Rapport d'analyse environnementale

**Projet de réaménagement de la route 323
sur le territoire des municipalités de Lac-des-Plages
et de Saint-Émile-de-Suffolk
par le ministère des Transports**

Dossier 3211-05-387

Le 17 mars 2005

Figure 3 : Localisation du projet et modification apportée au projet

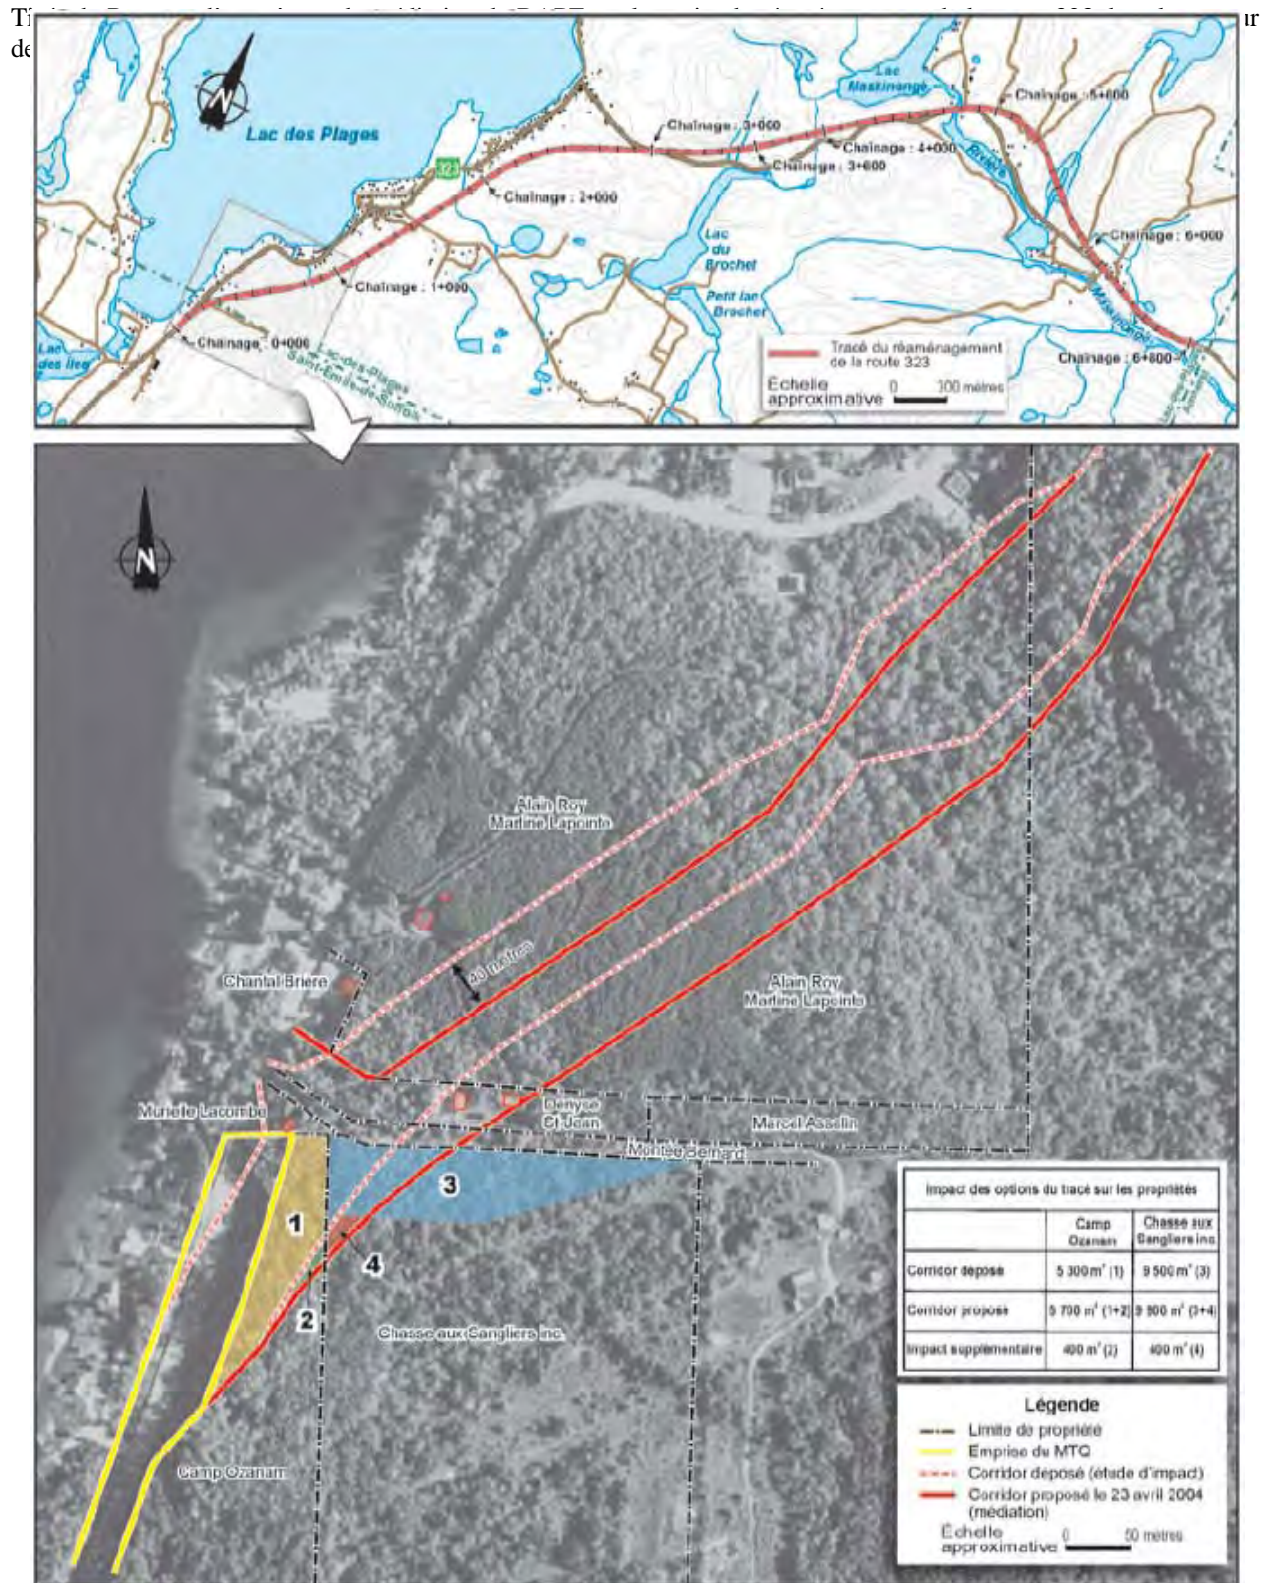
Le MTQ s'est engagé auprès des requérants, lors de la médiation environnementale, à modifier le tracé (figure 3). Cette modification consiste principalement à reculer l'emprise de la route vers le sud-est, entre les chaînages 0+000 et 1+140. Le déplacement maximal de l'emprise serait de 40 m dans le secteur de la résidence des requérants, soit entre les chaînages 0+400 et 0+660. Cette modification a donné satisfaction aux requérants qui ont retiré leur demande d'audience publique.

La figure 3 présente la modification apportée au tracé et les empiètements sur les trois propriétés voisines par rapport au tracé initialement retenu. Le MTQ s'est engagé à négocier une entente d'indemnisation, de gré à gré ou selon la Loi sur l'expropriation, relative à l'acquisition d'une partie ou de la totalité des propriétés nécessaires à la réalisation du projet de route ou la relocalisation des résidences et des dépendances. Les superficies supplémentaires de terrain devant être acquises sont identifiées par les numéros 2 et 4 sur la figure 3. Les numéros 1 et 3 représentent les superficies qui devaient déjà être acquises par le MTQ avec le tracé initialement prévu. Aucun des trois voisins impliqués ne s'est objecté à ce que le projet soit modifié.

L'équipe d'analyse considère que la modification proposée par le MTQ lors de la médiation environnementale améliore le projet de façon notable pour les requérants d'audience publique sans engendrer des impacts inacceptables à une tierce partie.
